PARCHEGGIO PUBBLICO

AREA "PARCO DELLA ROCCA EX FAUNISTICO" - CITTA' ALTA

RELAZIONE DESCRITTIVA

SULLE CAUSE DEL DISSESTO E SULL'INTERVENTO DI MESSA IN SICUREZZA

Foto X - Situazione prima del franamento

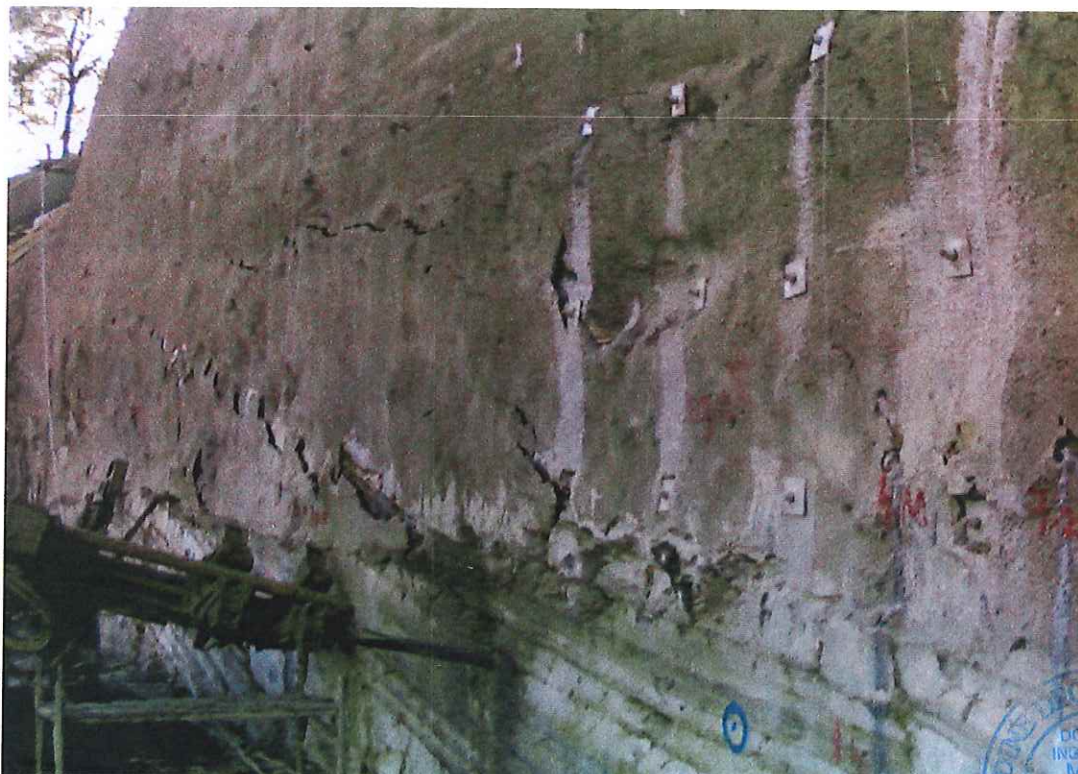
C2. In sintesi, l'esecuzione delle opere connesse allo scavo, come si evince dalla lettura del documento E.S08 "Fasi di realizzazione del parcheggio", a cui si rimanda e del quale si è riportato uno stralcio in **Allegato 4**, non è proceduta con una parete chiodata sistematicamente e con spessore minimo 15 cm armata con rete Ø8/15x15, ma in parte con parete in spritz-beton non chiodata, in altre zone con sola parete in spritz di spessore di 15 cm, ed in altre ancora anche con parete in spritz di solo rivestimento antifortunistico di modesto spessore. Il tutto in relazione alla qualità dell'ammasso roccioso che si è stimato solo visivamente durante lo scavo, prescindendo dalle prescrizioni del progetto esecutivo, dai relativi calcoli e da ulteriori indagini (v. **Foto X**).

Inoltre la valutazione dello strato di roccia compatta, al di sopra del quale arrestarsi con la parete chiodata, è stata fatta in maniera non cautelativa, ritenendo roccia compatta nella fattispecie quella evidenziata al piede del corpo di frana iniziale, mentre è palesemente del tipo ascrivibile a strato roccioso scadente con grado di alterazione medio-alto (v. **Foto Y / Z**).

- C3.** Proprio dalle foto X e Y, dall'andamento delle linee di fessurazioni, si può dedurre l'insacco del movimento franoso prodottosi dalla mancanza di adeguata chiodatura e armatura nella zona successivamente interessata dalla frana: la parete in spritz-beton priva di rete, mancando inoltre dell'adeguato sostegno dei chiodi e compressa dalla roccia retrostante e scadente, ha ceduto, determinando lo schiacciamento dei prismi della roccia e la loro espulsione nel piano orizzontale; successivamente il movimento franoso si è trasmesso nella parte soprastante e ha abbracciato le zone laterali, interessando soprattutto il terreno di riporto e lo strato di roccia scadente.

SEZIONI GEOLOGICHE-TE

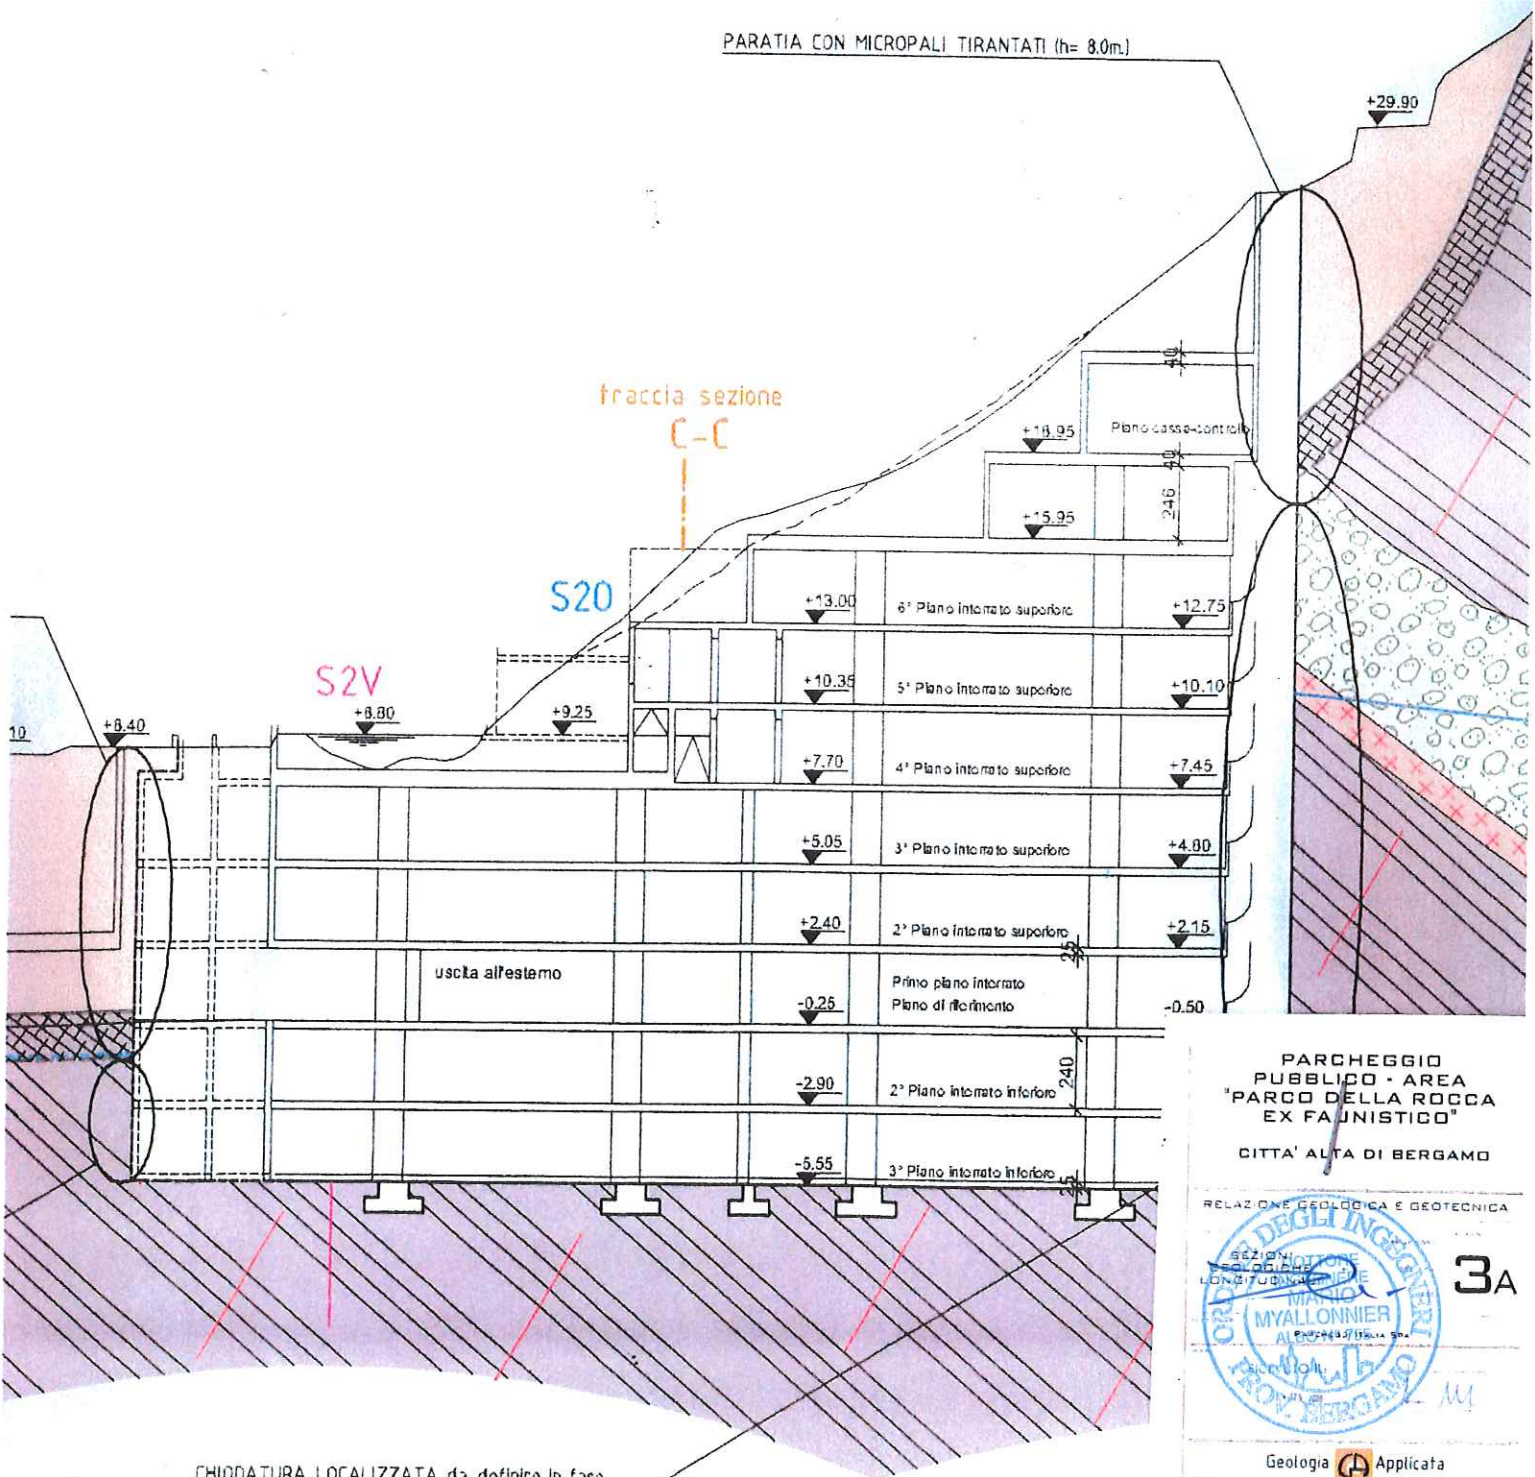
Queste indicazioni geotecniche sono riportate sinteticamente sulla tav. 3A (sezioni geologiche tecniche) allegata alla E.PA 07. (v. **Allegato 2**).

17-11-08 - FRONTE SUD
TAGLIO IN ROCCIA CON MARTELLONE

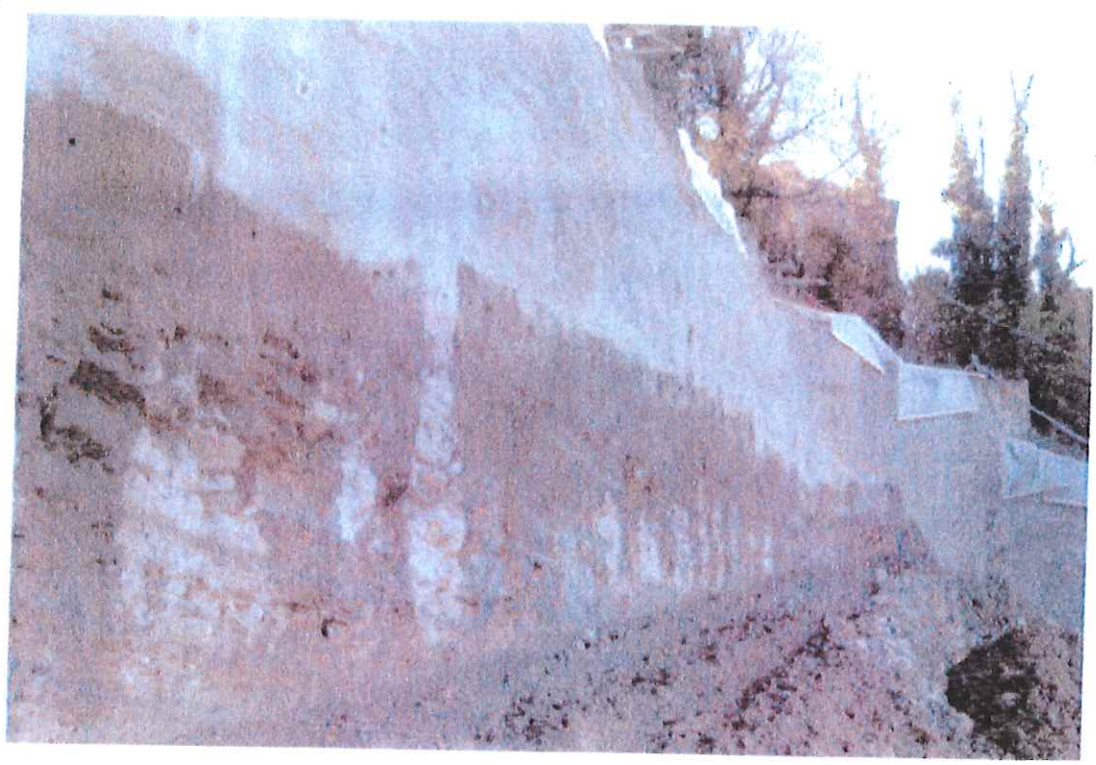
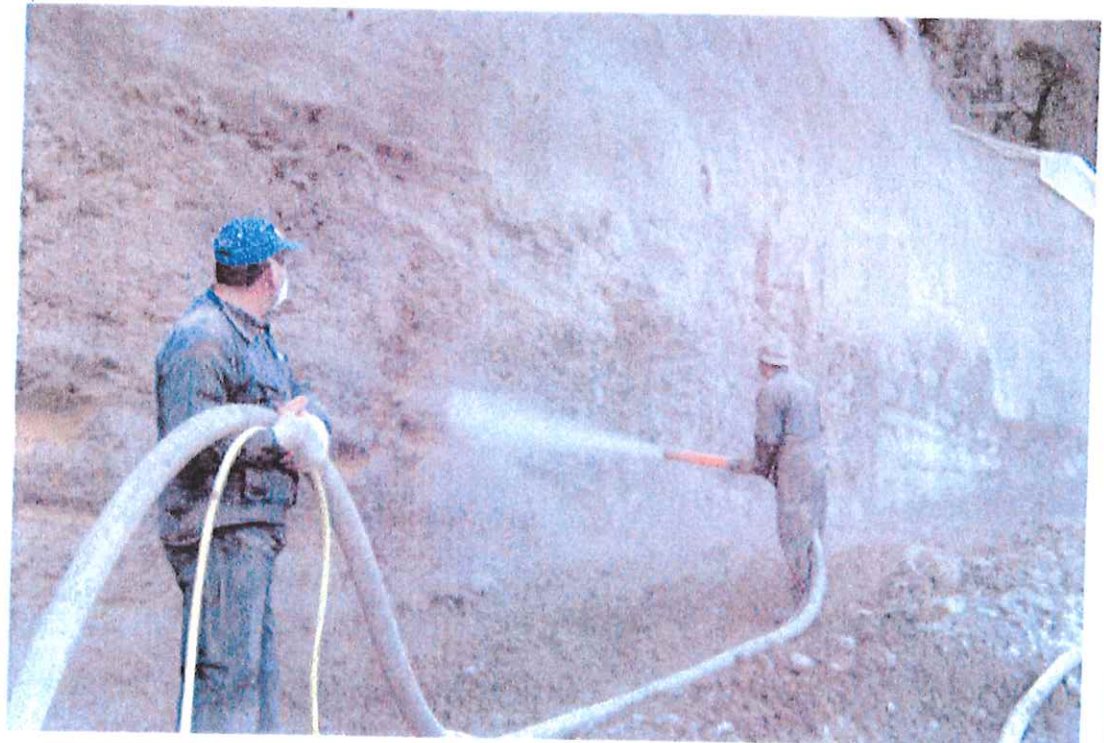
In effetti, come risulta dall'ampia documentazione fotografica e dal documento E.S 08 - fasi di realizzazione del parcheggio (v. **Allegato 4**), si è proceduto allo scavo con la sola realizzazione della parete chiodata, così come previsto nel progetto strutturale disattendendo le indicazioni della relazione geologica e geotecnica, che prevedevano invece l'esecuzione di micropali. Tale scelta progettuale più delicata e con maggiori

elementi di rischio avrebbe dovuto essere supportata da un'opportuna direzione della messa in opera dell'intervento proposto, con adeguate e tempestive messe a punto dell'intervento stesso durante la sua realizzazione con aggiornamento delle verifiche di calcolo della parete chiodata, in relazione ai materiali incontrati nello scavo; il tutto previo approfondimento dell'indagine geologica che, se si può considerare "adeguata" per un intervento di routine (paratia di micropali tirantata), non lo è certamente più, a mio avviso, quando entrano in gioco gli equilibri degli ammassi rocciosi e le relative verifiche di stabilità per le situazioni di ancoraggio superficiale con chiodi o bulloni (v. Racc. - Aicap C.A.3: "Dovranno essere indagate con cura particolare le condizioni di fratturazione della roccia nella fascia più superficiale dell'ammasso roccioso").

SEZIONE 1-1
TRA ASSI 6 E 7
1:100

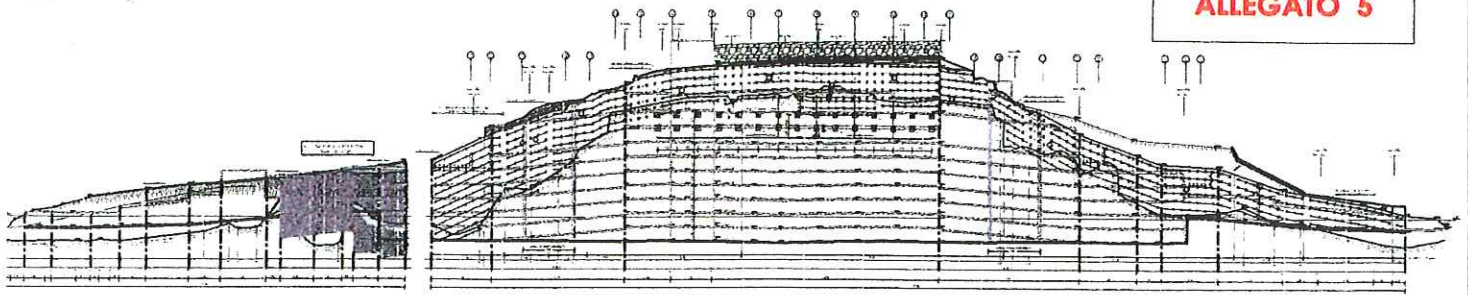
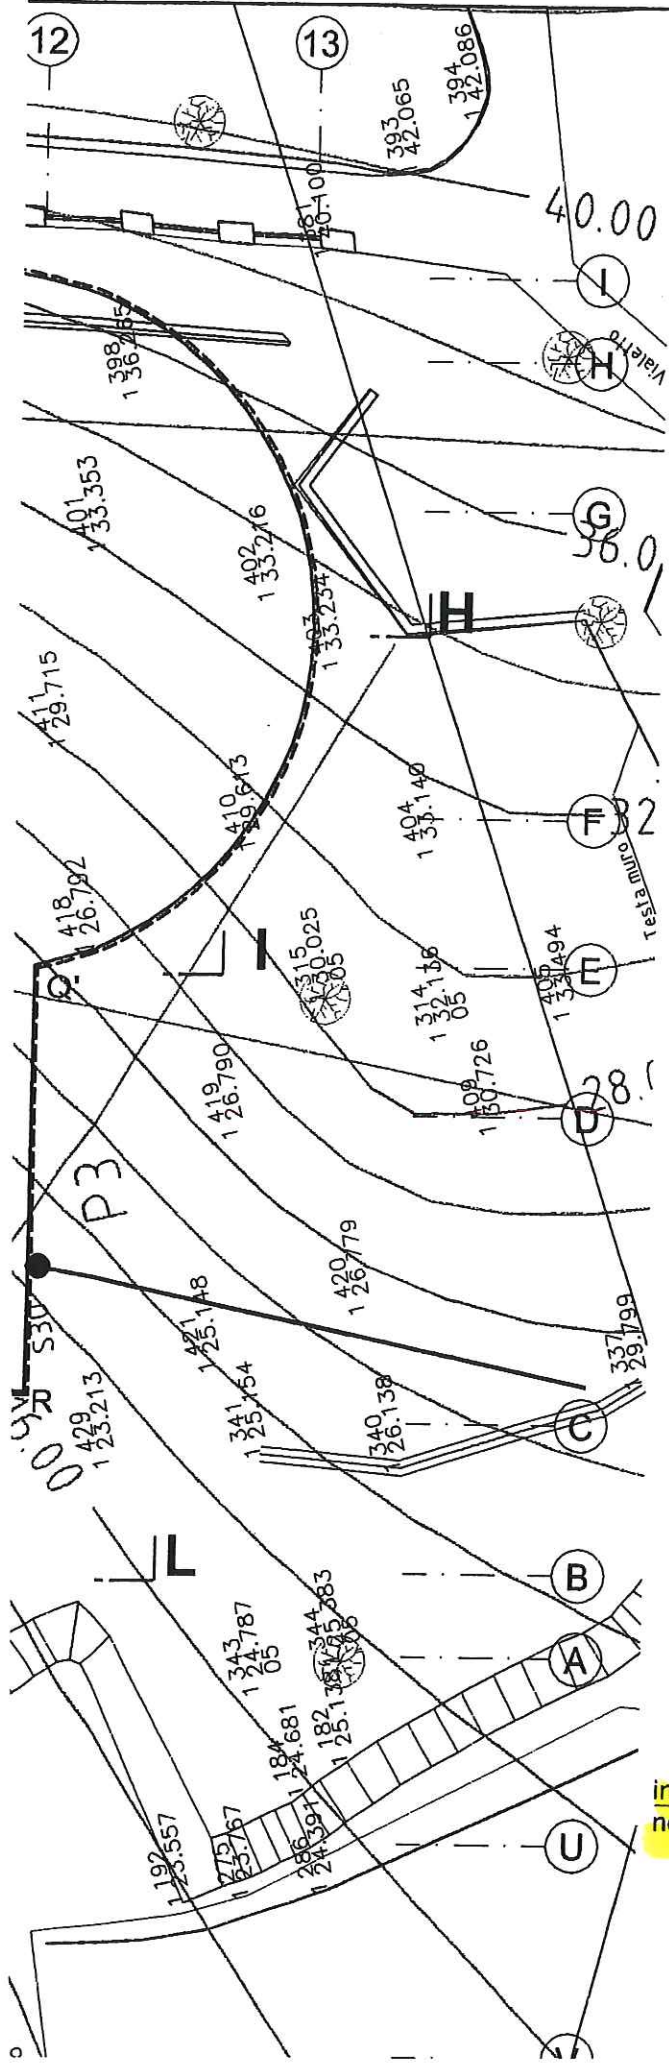
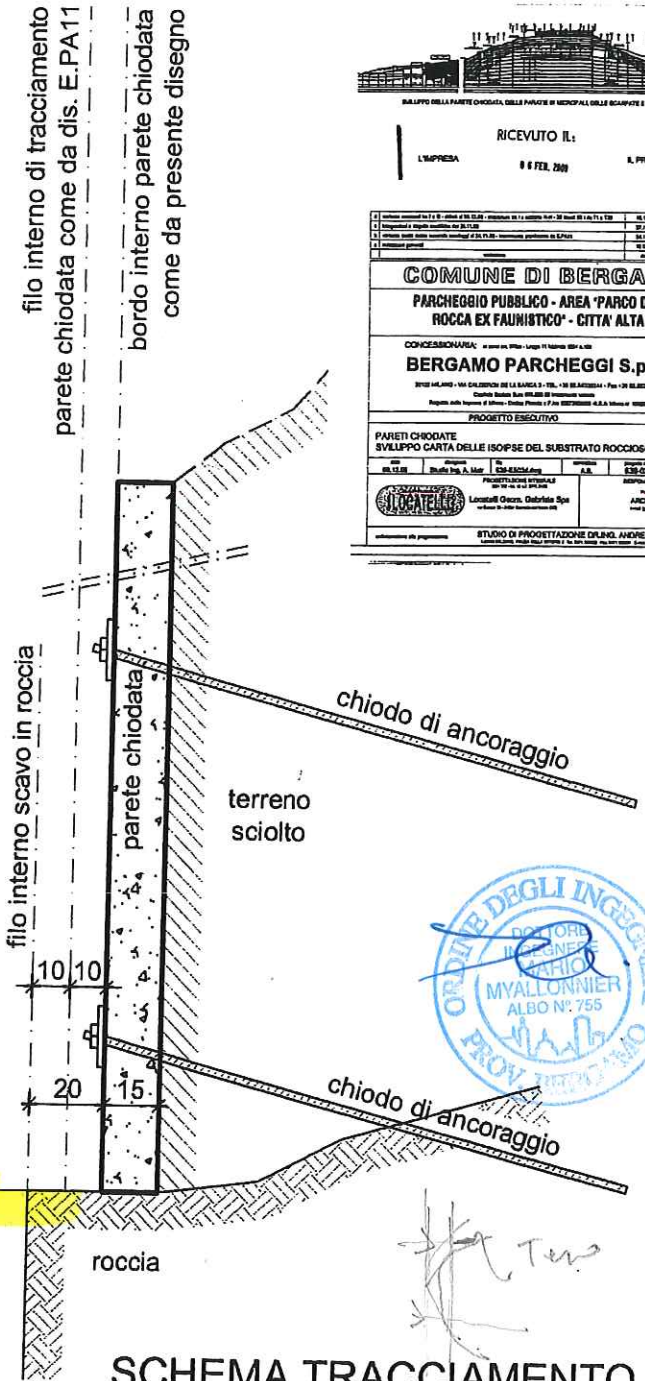
- B3.** Nella tavola E.S03d, ultimo aggiornamento 18.12.08 (**Allegato 5**) non è più realizzata una chiodatura sistematica della parete, ma anzi la chiodatura sembra prevista solo sul terreno di riporto e saltuariamente nel substrato alterato: invece la relazione di calcolo prevedeva la parete chiodata con spessore spritz-beton 15 cm armato su tutto il fronte (compresa la parete in roccia scadente), sino a bloccarsi sull'ammasso roccioso buono; quest'esecuzione ha creato situazioni di stress nell'interfaccia substrato roccioso scadente / substrato roccioso compatto.

- B4.** Sempre nella tavola E.S03d (**Allegato 5**), è presente un dettaglio esecutivo estremamente importante, in cui è rappresentata la parete chiodata che deve essere spinta sino alla roccia non fratturata, e deve essere arretrata rispetto al filo della roccia compatta verso il fronte dello scavo di 20 cm. Si noti che questo arretramento è stato portato da 10 cm previsti nel progetto iniziale a 20 cm, per dare adeguato piede alla parete chiodata; si noti inoltre che anche in questa tavola è prevista la chiodatura e la parete in spritz-beton sino alla roccia non fratturata. Dai rilievi sul posto e dalla documentazione fotografica è agevole constatare che la parete chiodata è a filo dell'ammasso roccioso, non esiste pertanto un franco di 20 cm rispetto al filo della roccia (v. foto E.S08 - **Allegato 4**), non è chiodata in modo sistematico e la parete presenta spessori variabili di copertura della roccia fratturata, misurabili anche solo in pochi centimetri ed è definita "parete antinfortunistica" senza tener conto che si è in presenza di roccia scadente sulla quale si sarebbe dovuto eseguire quantomeno una parete chiodata come da progetto iniziale.
